## Veldhoek Porc, onderbouwing max ventilatie en grootte luchtafvoerkanaal.

Datum: 29-01-2024.

Voor de wijziging van de dieren aantallen in stal 3 van Veldhoek Porc, in combinatie met een lucht-wasser, zijn vragen gesteld door de Omgevingsdienst IJsselland of het centraal luchtafvoerkanaal in deze stal voldoende groot is.

Figuur 1. Plaats meet/smoorunits per afdeling met specifieke aanduiding bij de voorste afdeling.

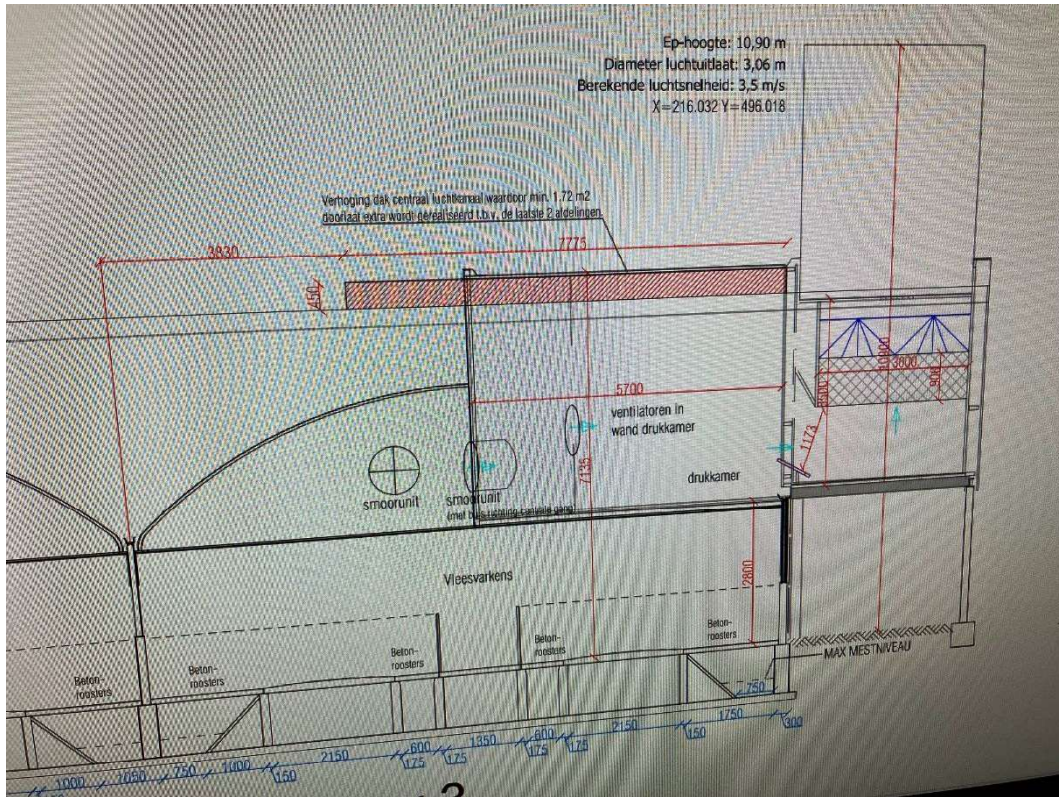
De stal bestaat in totaal uit 12 afdelingen, met elk 249 vleesvarkens; totaal 2.988 st. Het centraal luchtafvoerkanaal heeft een doorstroomoppervlakte van  $16,21 \text{ m}^2$ . Voor de eerste 10 afdelingen is dat voldoende, namelijk  $(2.490 \text{ st} * 60 \text{ m}^3/\text{uur}/\text{dier}) / 10.000 = 14,94 \text{ m}^2$  is nodig. Voor alle 12 afdelingen is er echter onvoldoende doorstroomoppervlakte. Er is namelijk gewenst  $(2.988 \text{ st} * 60 \text{ m}^3/\text{uur}/\text{dier}) / 10.000 = 17,928 \text{ m}^2$ .

De achterste twee afdelingen, één aan beide zijdes van de centrale gang, hebben een meet/smoorunit tegen de drukkamer aan. Dit wordt duidelijk gemaakt in figuur 1, middels een rode omcirkeling.

Besloten is het centraal luchtafvoerkanaal aan te gaan passen, bij de twee laatste afdelingen, één aan beide zijdes van het centraal luchtafvoerkanaal. De aanpassingen is gebaseerd op het verhogen van het dak van het centraal luchtafvoerkanaal. In figuur 2 wordt dat duidelijk gemaakt.

Door het dak van het centraal luchtafvoerkanaal 45 cm te verhogen komt er 1,72 m<sup>2</sup> doorstroomoppervlakte bij. Hierdoor krijgt ventilatielucht daar meer ruimte om door het centraal luchtafvoerkanaal te kunnen stromen. Het centraal luchtafvoerkanaal heeft op die plaats een doorstroomoppervlakte van  $16,21 + 1,72 = 17,93$  m<sup>2</sup>. Dit is voldoende.

Bij stal 3 dient het centraal luchtafvoerkanaal een doorlaatoppervlakte te hebben van minimaal 17,928 m<sup>2</sup>. Uit figuur 2 blijkt het centraal luchtafvoerkanaal bij de laatste twee afdelingen een doorlaatoppervlakte krijgt 17,93 m<sup>2</sup>. Deze blijkt hiermee voldoende groot te zijn om de stallucht voldoende te kunnen afvoeren richting de luchtwater door het centraal luchtafvoerkanaal.
